Van: [redacted]
Verzonden: donderdag 8 oktober 2020 07:03
Aan: [redacted]; [redacted]; [redacted]
Onderwerp: FW: trillingsmeter Grimburgwal

Van: [redacted]
Verzonden: maandag 5 oktober 2020 16:38
Aan: [redacted]
CC: [redacted]
<[redacted]>; [redacted] <[redacted]>
Onderwerp: trillingsmeter Grimburgwal

Ivm het intrillen van het prolock scherm tpv Grimburgwal. Deze komt niet heel diep te staan maar gezien de dichte nabijheid van de monumentale panden is het voor de zekerheid verstandig om hierbij toch een trillingsmeter te laten plaatsen (1 stuks die dan verplaatst kan worden per kant) en de trillingen te monitoren.

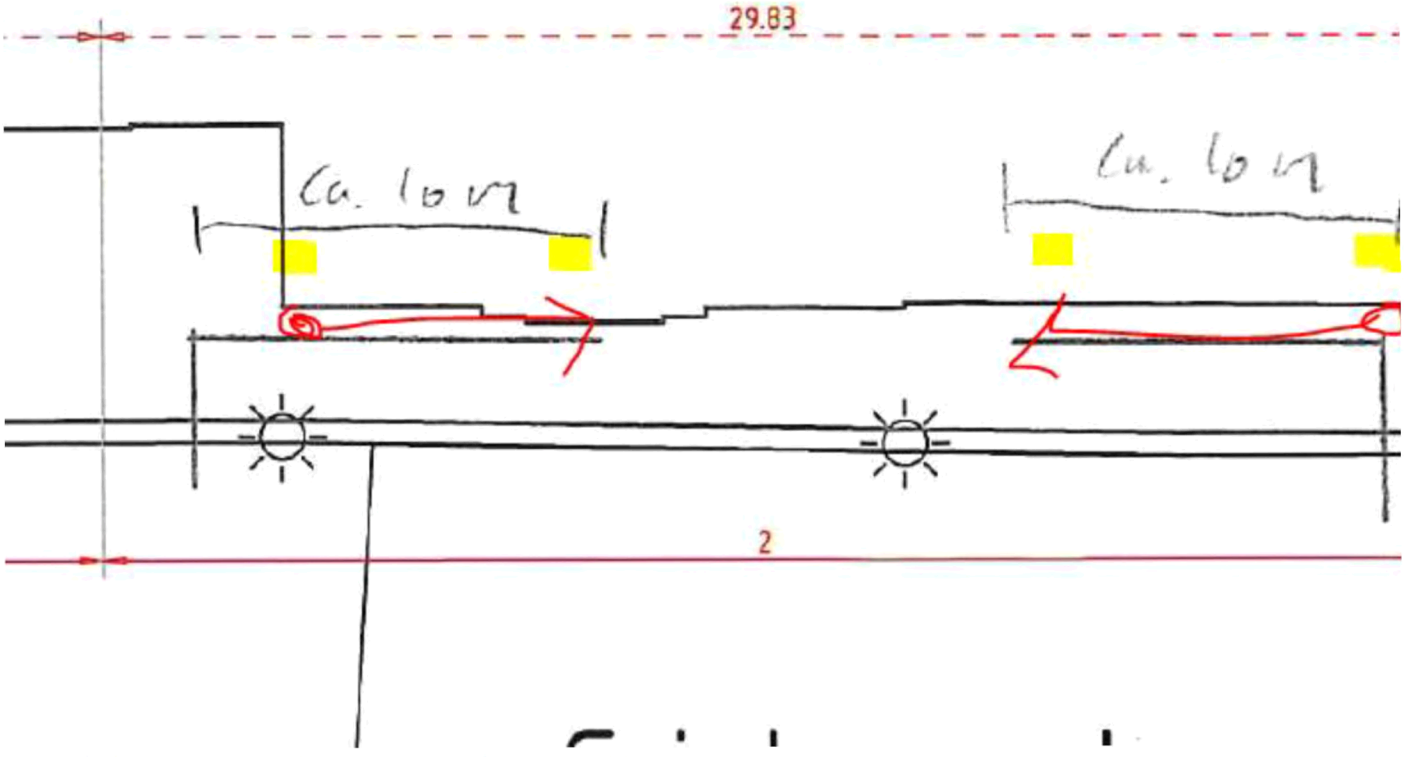
Wij zijn bij Bouwrisk nagegaan wat de mogelijkheden van jouw voorstel zijn. Het aanbrengen van bevestigingspunten aan de buitenzijde is al een opgave, omdat de aangegeven punten boven water zitten.
Het verhangen van de meters wordt hiermee dagelijks ook erg bewerkelijk en praktisch niet te doen. Tevens bestaat het risico dat de meter te water kan raken en de meter kan je gewoonweg niet kwijt.

Ons voorstel is of jij z.s.m. na kan gaan of de meters inpandig geplaatst kunnen. Het lijkt ons ook beter om vaste trillingsmeters te hangen, anders moet je elke dag het gebouw in en uit, weet niet of dit wenselijk is.
Graag aangeven hoeveelheid meters en op welke locatie inpandig. Wij willen dan ook graag toestemming voor het plaatsen van de meters inpandig en toestemming tot toegang van het gebouw.

Hierbij de locatie:

- op 4 plekken bevestigingspunten aanbrengen (zie geel in onderstaand figuur) en dan de trillingsmeter met de werkzaamheden mee verplaatsen.
